DIRECCIÓN DE NUEVAS CREACIONES

Asunto: Radicación: 14-70867- -4
Trámite: 11
Evento: 379
Actuación: 430
Oficio: 7032
Folios: 8

Patente de Invención	X			Patente de Modelo de Utilidad	
Vía Nacional					
Vía PCT (Fase Nacional)	X	Capítulo I		Capítulo II	X
No. Solicitud Internacional	PCT/BR2012/00336				
Fecha de Presentación Internacional	06/09/2012

Título de la solicitud: “Electrodoméstico que comprende un motor eléctrico que tiene al menos dos bobinas, método, sistema y uso” (Fl. 1).

Fig. 1 del documento US 2,208,396

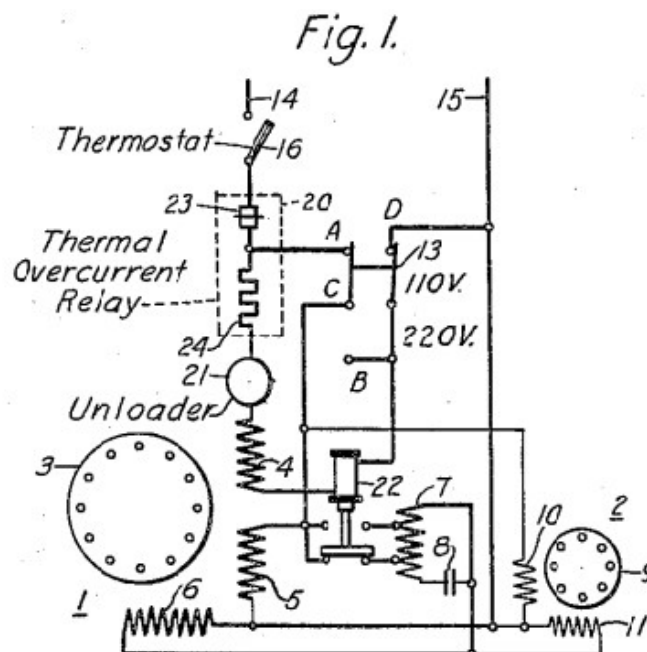
Un motor eléctrico que tiene al menos dos bobinas.	Un motor eléctrico que tiene al menos dos bobinas (3,4,5) (Fig. 1).	Un motor eléctrico (134, 136) que tiene al menos dos bobinas (88, 90) (Fig. 5).

De acuerdo con la tabla anterior, las características esenciales del dispositivo de la reivindicación 1 habían sido divulgadas previamente en los documentos D1 y D2, por lo tanto, la materia reivindicada no es nueva.
